PAR. 02001.004470/2016-33 COHID/IBAMA

**Assunto:** Subsídios para manifestação do Ibama quanto a redução de vazão no rio São Francisco do patamar de 750 m<sup>3</sup>/s para 700 m<sup>3</sup>/s - Autorização Especial nº 08/2016 (2ª Retificação) - UHE Sobradinho e UHE Xingó.

Subsídios técnicos para manifestação da Diretoria de Licenciamento Ambiental quanto a condicionante 1.3 da Autorização Especial nº 08/2016 (2ª Retificação), referente a redução de vazão do patamar de 750 m<sup>3</sup>/s para 700 m<sup>3</sup>/s.

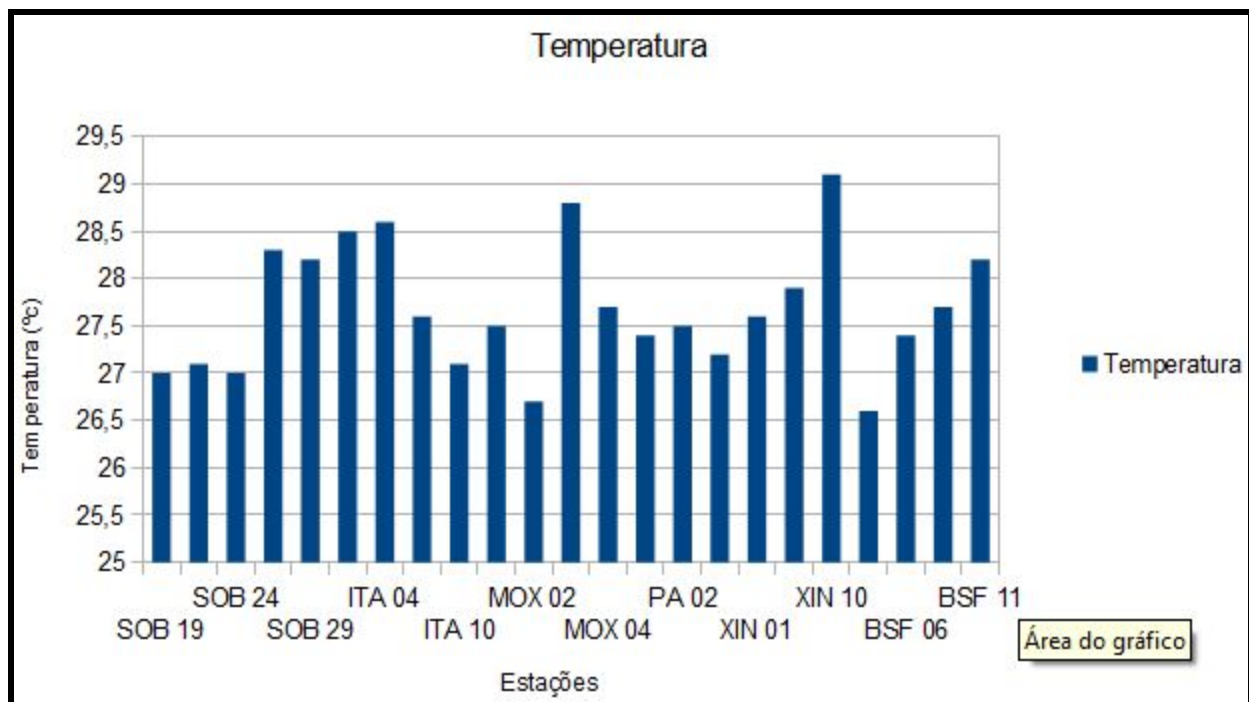
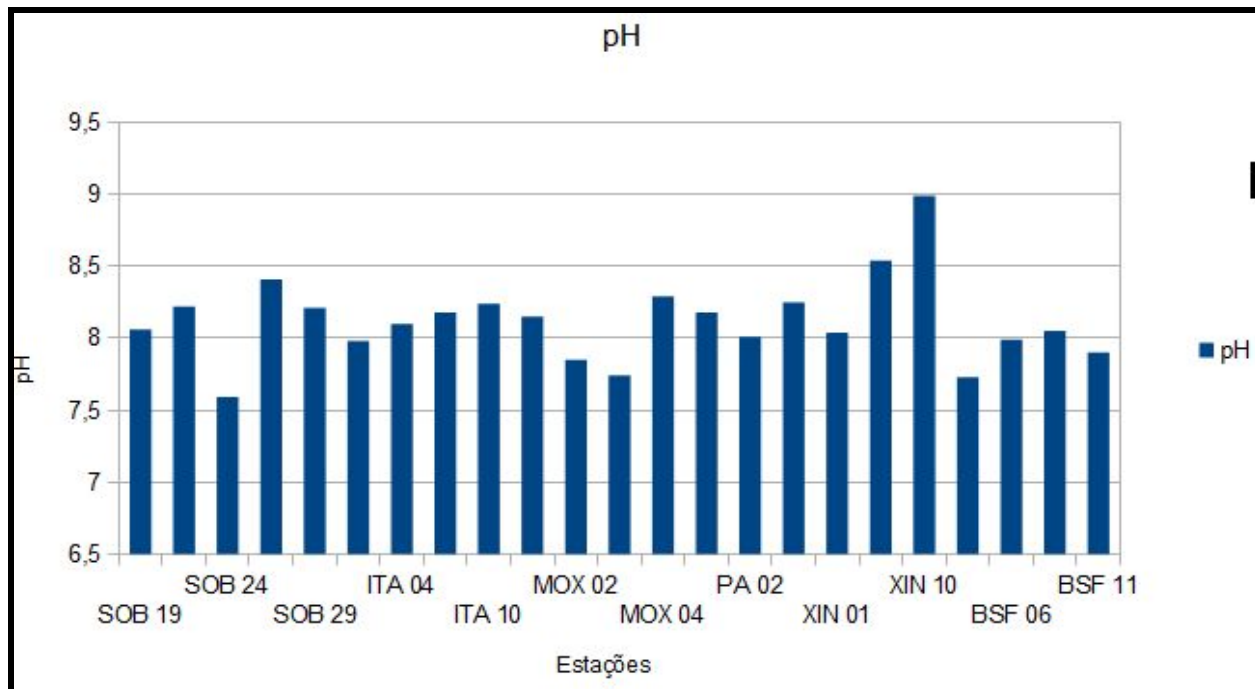
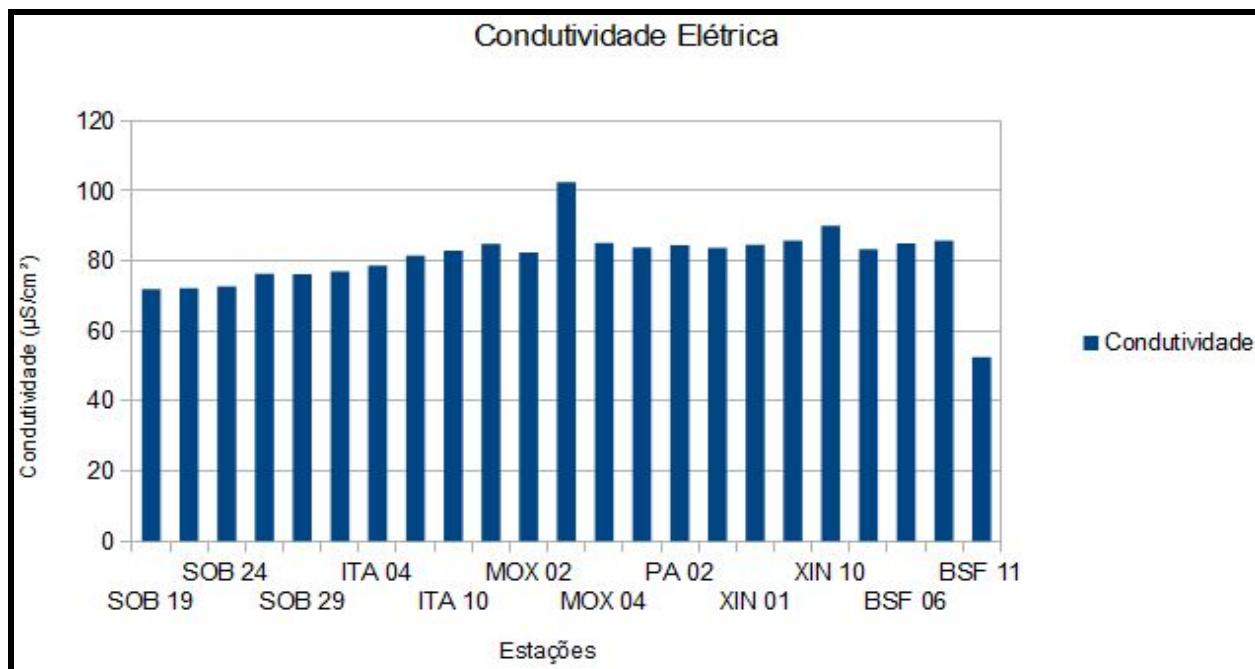
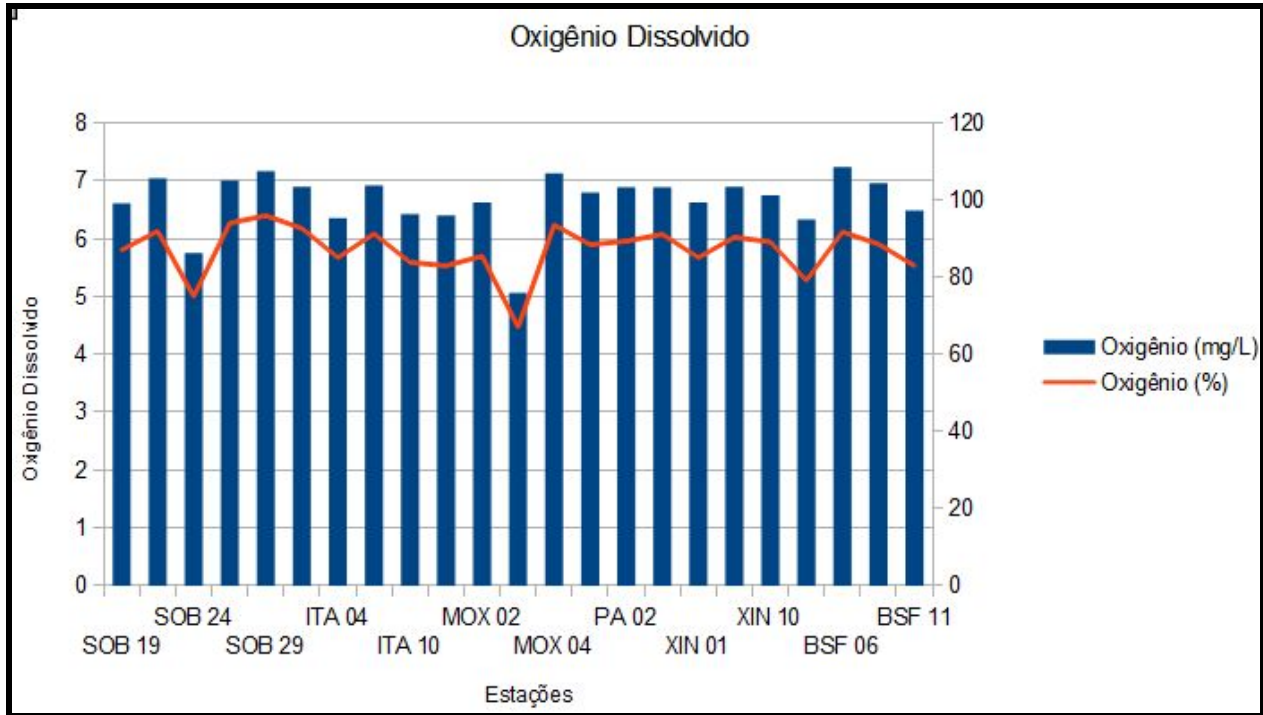
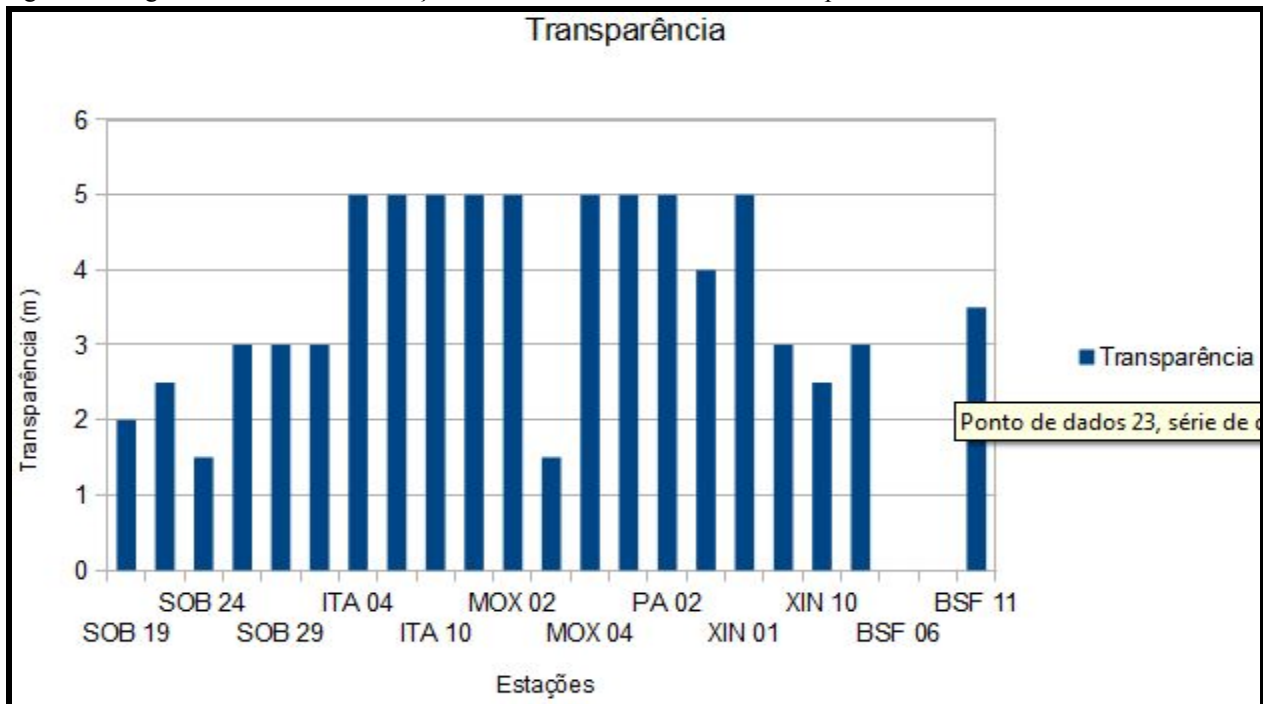
Com as informações aqui trabalhadas, conforme se verifica nas figuras 3 a 7, é possível afirmar que os níveis de oxigenação continuam satisfatórios e, muito embora novamente haja a constatação de um relativo comprometimento da água no reservatório de Moxotó (verificado pelos parâmetros pH, transparência e condutividade elétrica), fato este já destacado em outros pareceres relacionados ao tema, não há elementos para constatação de riscos à biota e aos usos múltiplos.

Ressalta-se porém que a ausência de alguns parâmetros, tais como concentração de fósforo e nitrogênio, DBO, fitoplâncton, cianobactérias, entre outros, em que há necessidade de instrumental laboratorial para sua obtenção, fica prejudicado a análise mais profunda da qualidade da água, quando considerado o quadro de redução de vazão para níveis nunca antes praticado desde a construção de grandes empreendimentos de acumulação na bacia do São Francisco.

Figura 10: Distribuição das espécies resgatadas. Fonte: Fonte: Chesf, correspondência Chesf-DEMG-128-2016.

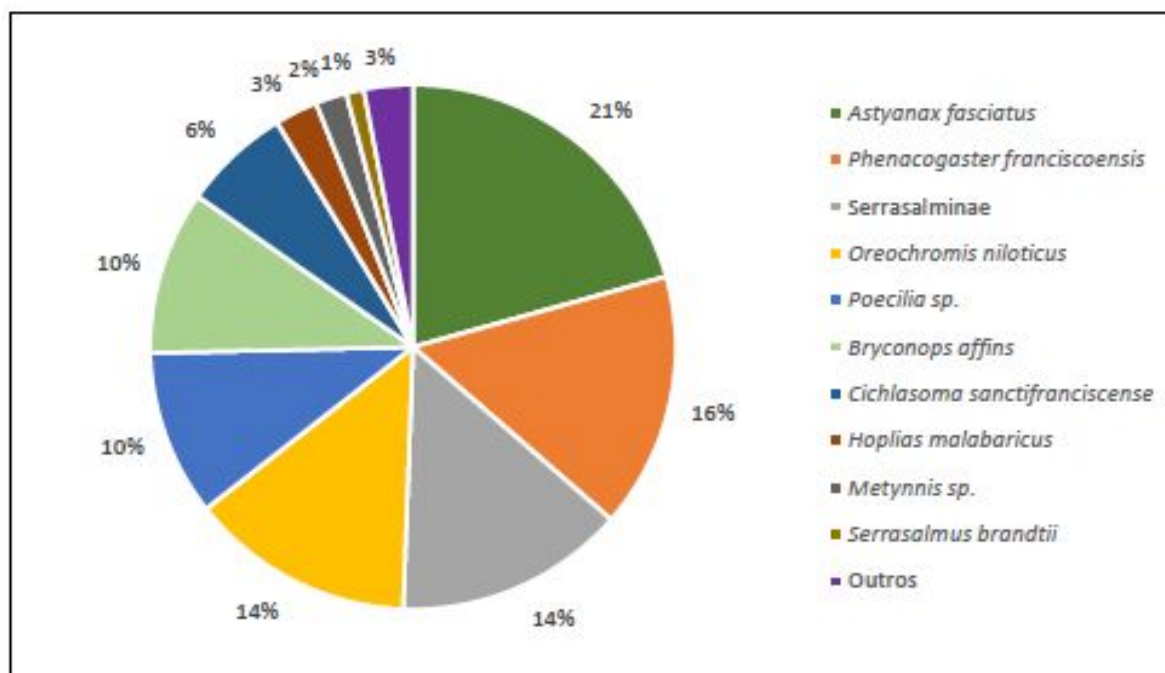
Conforme se observa pela figura 10, as principais espécies resgatadas são o Lambari (*Astyanax fasciatus*), Piaba (*Phenacogaster franciscoensis*) Pirambeba (*Serrasalmus brandtii*) e tilápia (*Oreochromis niloticus*).

Registra-se, portanto, que o aprisionamento da ictiofauna, apresentado como um cenário de risco com a redução de vazão até o patamar de 750m<sup>3</sup>/s, se confirmou em campo. As medidas apresentadas pelo empreendedor foram cumpridas, com tendência de ser intensificado com a redução para 700m<sup>3</sup>/s.
